Σχόλια και Διορθώσεις στην άσκηση 02.

Από την Ευγγελία Φραγγεδάκη,
Phd, αρχιτ. μηχαν.

για τη Διδακτική Ομάδα:

Ν. Δ. Λαγαρός, Θ. Στάμου.

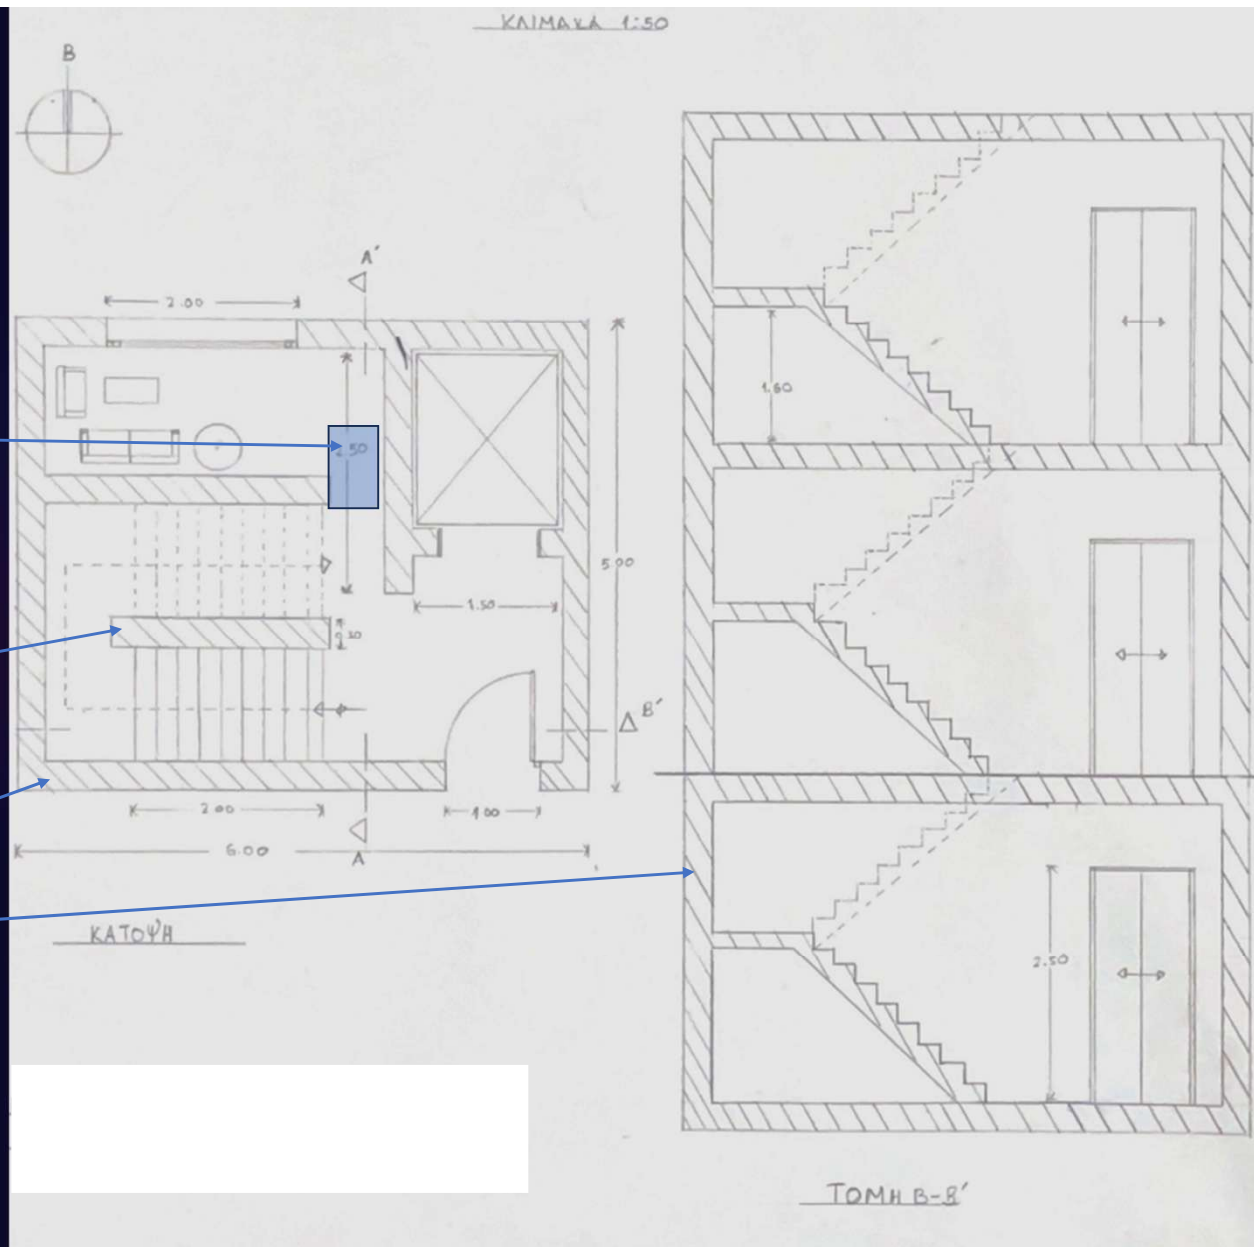
Να προστεθούν παράθυρα
στο κλιμακοστάσιο και στο
χώρο εισόδου

ΠΡΟΣΟΧΗ! Στενό πέρασμα, δεν μπορεί κάποιος να περάσει με άνεση! Η απόσταση είναι τουλάχιστον 1.20μ.

ΠΡΟΣΟΧΗ ΛΑΘΟΣ σχεδιασμός! Δεν είναι κατανοητό πιο τμήμα ανεβαίνει ή κατεβαίνει!

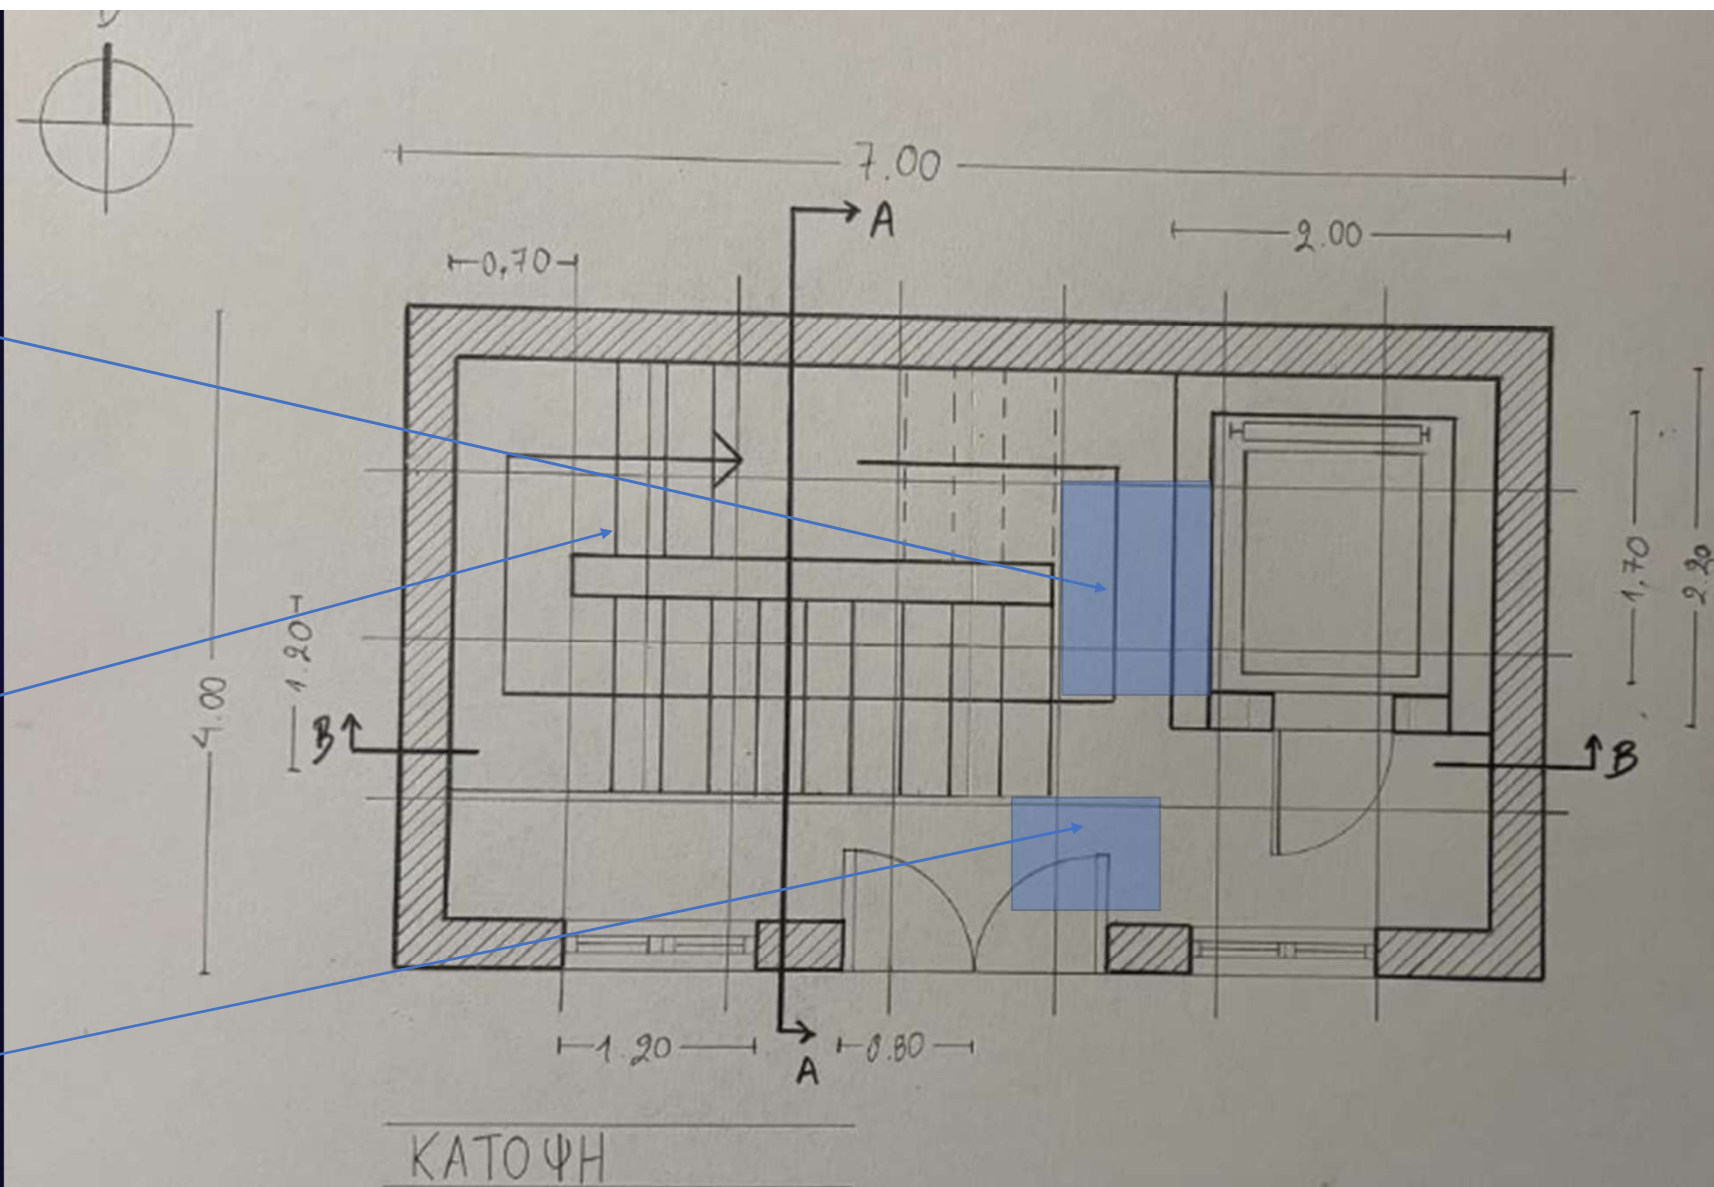
ΠΡΟΣΟΧΗ! Στενό πέρασμα, θα πρέπει να μπορεί κάποιος να περάσει με άνεση καθώς και μεγάλα αντικείμενα!!!!

Πολύ στενό
πέραςμα!

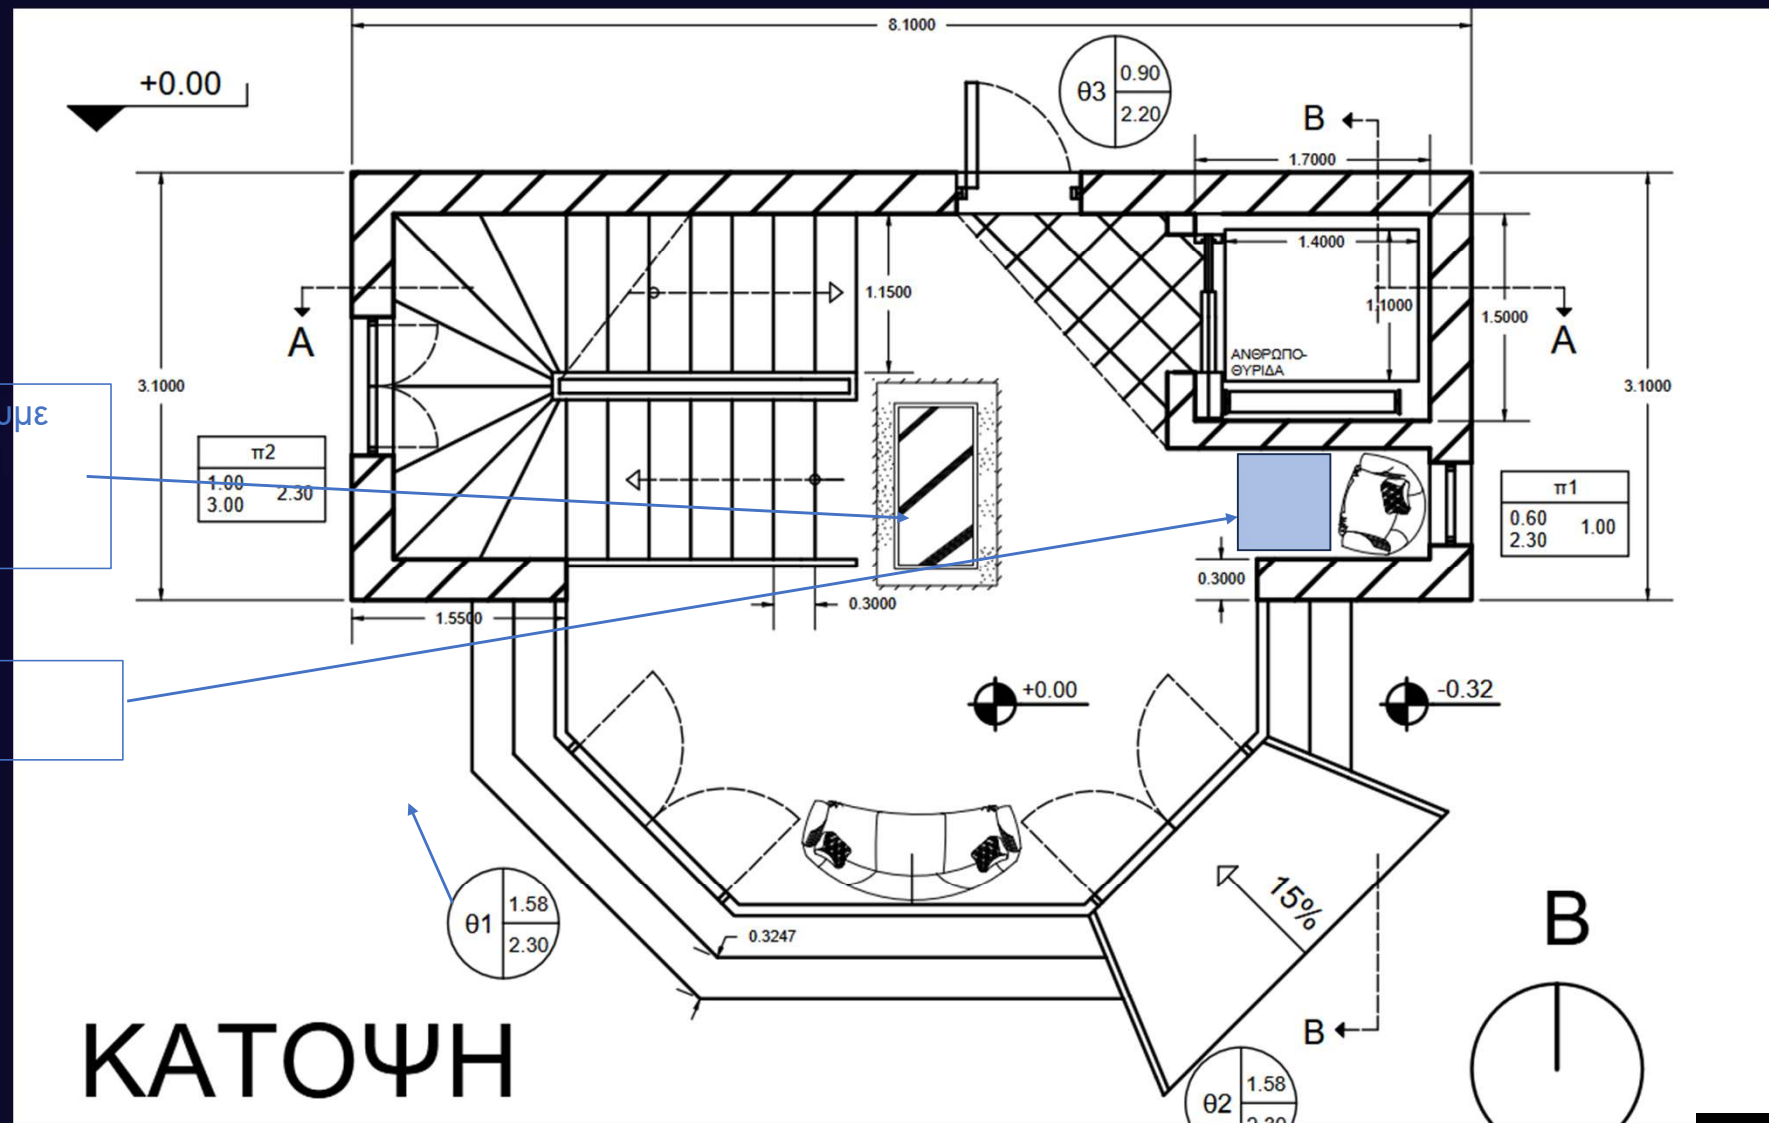
Πολύ μικρή η απόσταση
μεταξύ κλιμακοστάσιου
και εισόδου

Η πόρτα ανοίγει προς
τον εσωτερικό χώρο!!!

Τα σκαλοπάτια
είναι πάρα πολλά
σε κάθε σκέλος του
κλιμακοστάσιου.

Να προστεθεί
ανεγκυστήρας!!!
